Projet présenté par la société RTE (réseau de transport d'électricité) relatif à une déclaration d'utilité publique au titre du code de l'expropriation et une déclaration d'utilité publique au titre du code de l'énergie en vue de la construction du poste électrique de 400 KV de Navarre et dépose de l'ancien poste sur le territoire de la commune de Petit-Caux.

ENQUETE PUBLIQUE

- Rapport
- Conclusions et avis motivés
- Annexes

DIEPPE le 21 mars 2024
Didier IBLED
Commissaire enquêteur

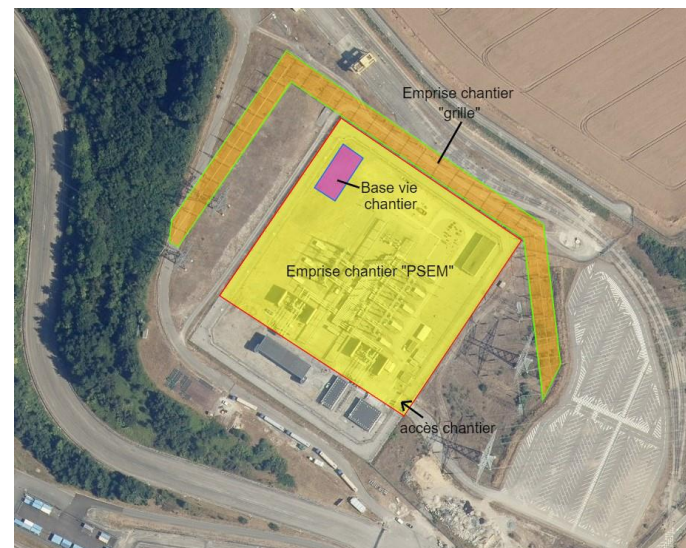
L'Ae recommande de compléter le descriptif du projet par le détail des travaux de démolition du poste 400 000V de Penly et de l'emprise foncière des bases vie, ainsi que les mesures de réduction et, le cas échéant, de compensation des nuisances occasionnées.

Si le poste actuel et ses abords présentent certains enjeux de biodiversité, la nature et l'emprise des travaux prévus, couplées aux mesures d'évitement prévues dans le cadre du projet nous permettent de garantir un niveau d'incidence très faible de cette phase de démolition sur la flore, la faune et les habitats.

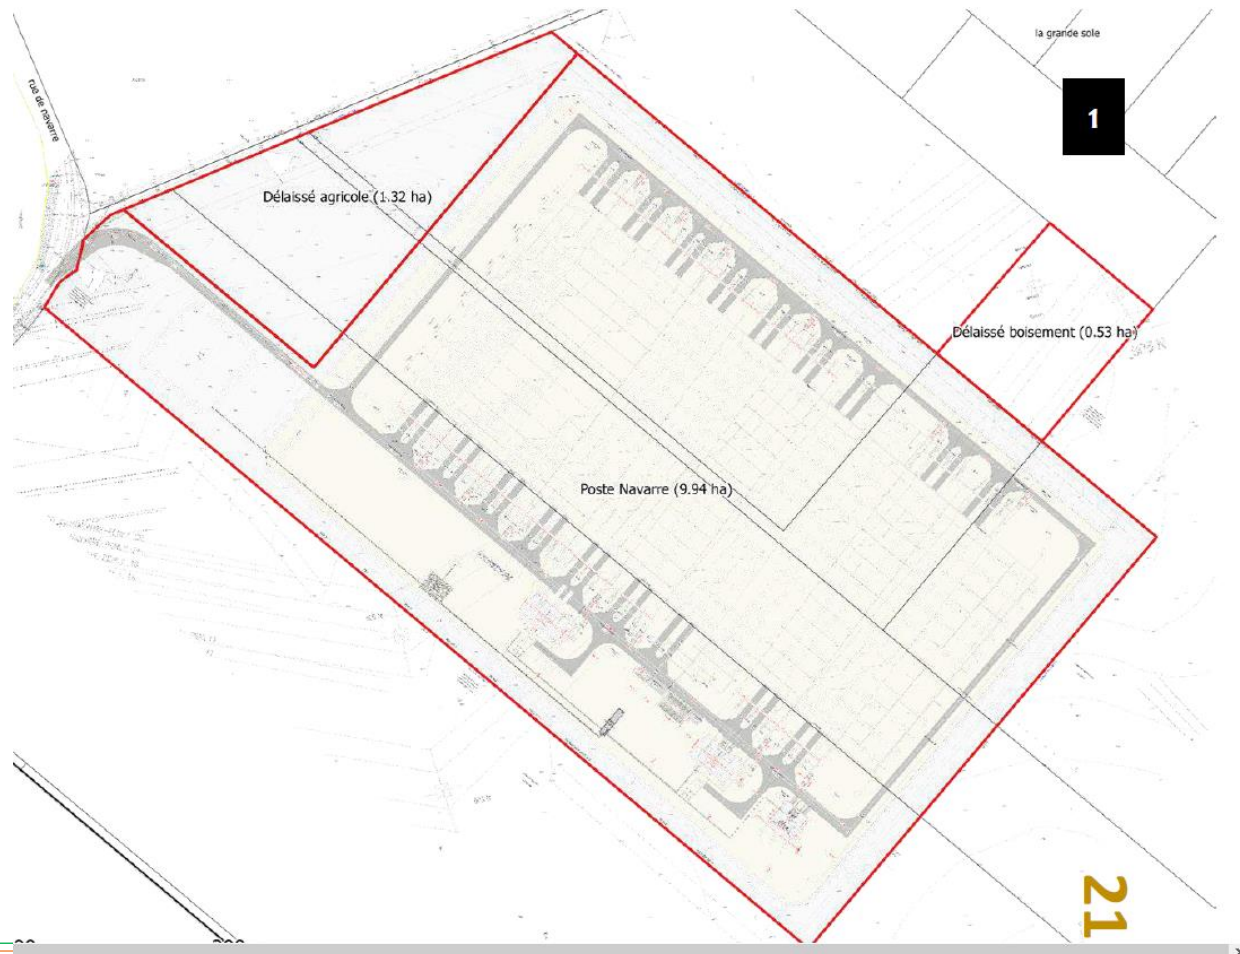
Cf. mon commentaire après l'avis similaire de l'Ae supra p. 52

Le document suivant, inclus dans l'enquête de modification de la carte communale de PENLY fait mention du délaissé triangulaire de 1.32 ha mais également d'un délaissé de 0.53 ha qui concerne le boisement qui sera rasé pour une « **reconstitution de 7000 m² de boisement bas suite au chantier** »

Figure 21 : Localisation de la mesure complémentaire par rapport au projet de poste.

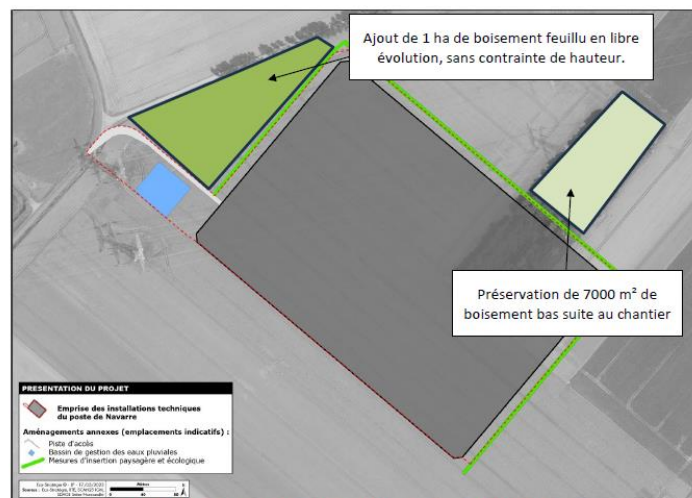
9. Il s'agit d'une replantation en bord de RD 313 : sur quel terrain ? quelle autorisation ?

Cette mesure propose de redensifier l'alignement d'arbres existant, situé le long des parcelles ZD 0005 et ZD 0050, sur la largeur du futur poste. Celle-ci concerne donc les emprises de délaissés, pour lesquelles RTE travaille à une acquisition amiable. Si l'acquisition aboutit, aucune autorisation ne sera nécessaire pour effectuer ces plantations. Dans le cas contraire, RTE proposera une convention au propriétaire pour permettre ces plantations le long du chemin communal.

- Avant-projet RTE (susceptible d'évoluer)
- 1 : Plan masse montrant uniquement les installations techniques
 - 2 : Programme des mesures d'intégration paysagère, venant en complément du plan masse précédent
 - 3 : Insertion visuelle du poste dans l'environnement

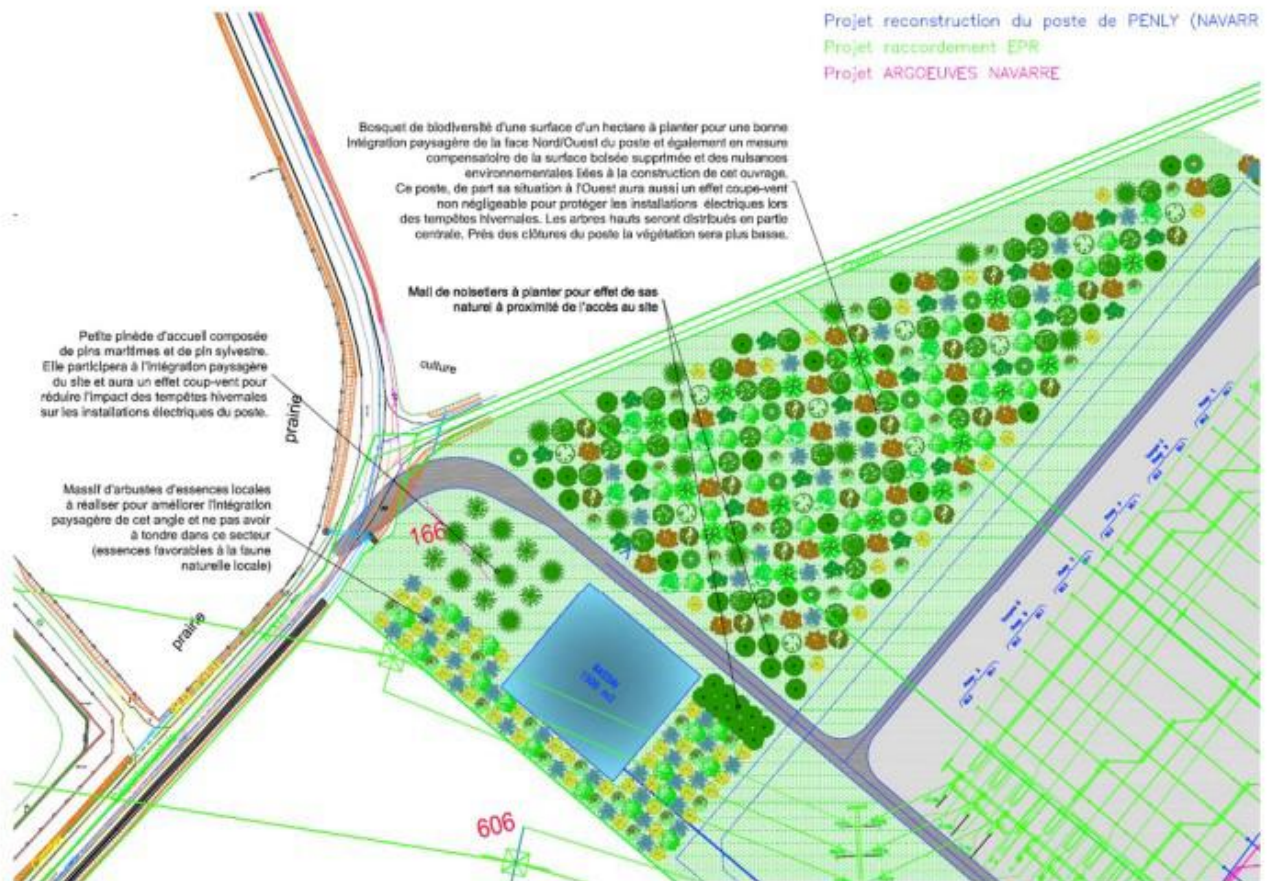
15. Pourquoi le délaissé (1,32 ha) a-t-il été inclus dans une nouvelle zone constructible (Sua) en tant qu' « emprise du projet » alors que RTE n'en revendique ni l'achat ni l'expropriation. Idem pour celui du bois de 0.53 ha

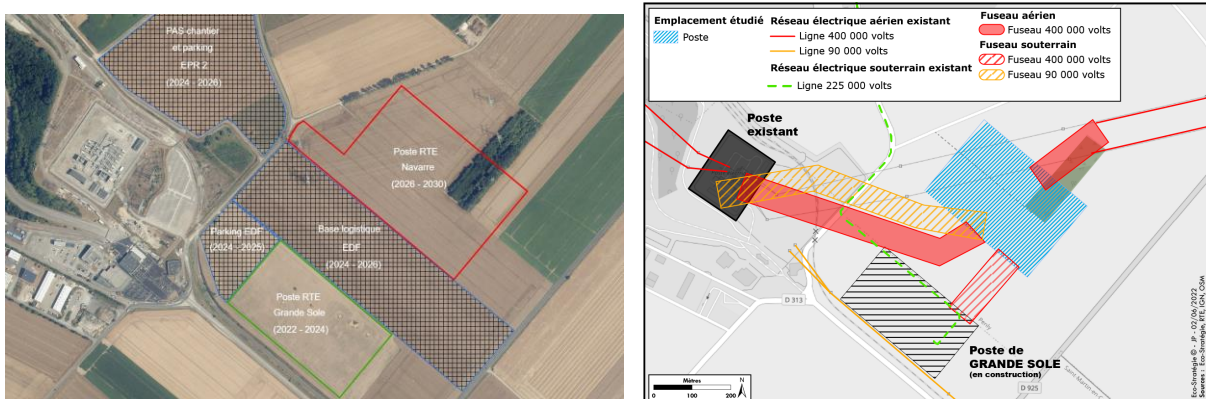
18. Ces éléments sont-ils disponibles ? le positionnement du bassin fait notamment l'objet de remarques de PPA. Est-il envisageable que ce bassin ne soit pas dans la zone Navarre prévue ?

Une première version du dossier de déclaration au titre de la loi sur l'eau sera disponible prochainement. Tous les éléments relatifs aux différents dispositifs de gestion des eaux du poste y seront décrits.

Figure 2.79 : Implantation des zones d'activités du chantier

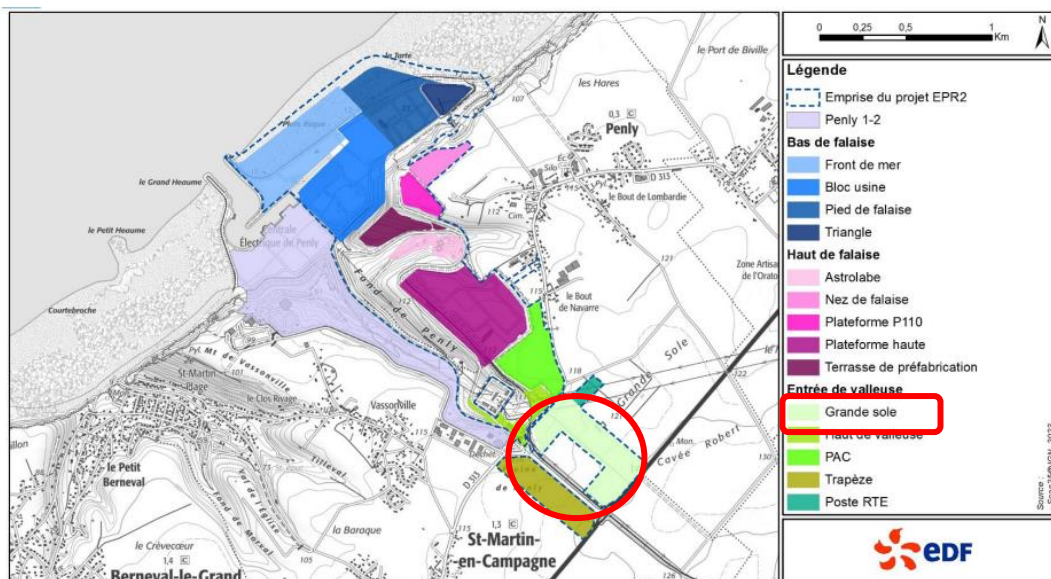
19. Pouvez-vous fournir un document EDF concernant le projet de construction d'une base logistique (que des tranchées RTE devraient traverser en souterrain et aérien) entre le

poste de la Grande Sole et le poste de Navarre afin de confirmer la continuité de la zone urbanisée ?

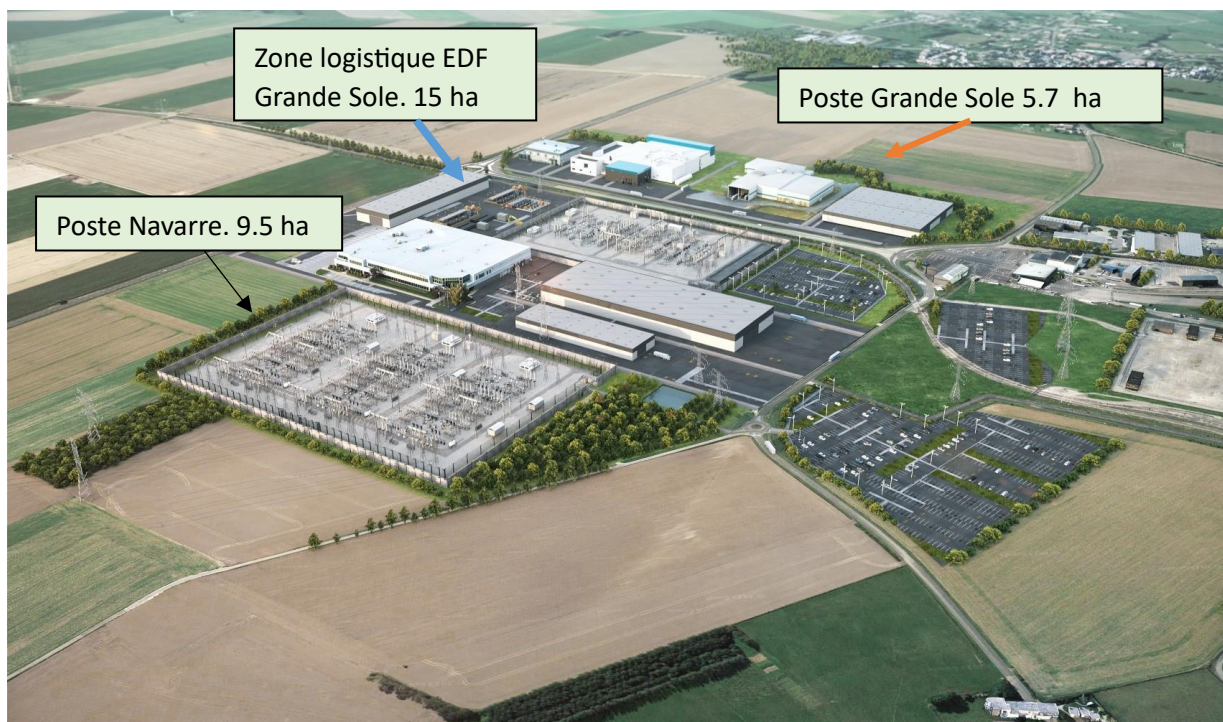
Il apparaît que l'emplacement prévu pour le poste de Navarre n'est pas dans la continuité de la zone constructible, actuellement concrétisée par la construction en cours du poste de la Grande Sole.

RTE n'est donc autorisée à construire que dans la continuité de l'urbanisation existante, soit à moins de 100 mètres alors qu'il y a environ 180m entre le poste de la Grande Sole et celui de Navarre. Un projet ponctuel éloigné de l'urbanisation existante mais situé dans une zone constructible attenante à une zone urbanisée n'est pas nécessairement légal du fait de sa seule situation dans cette zone.
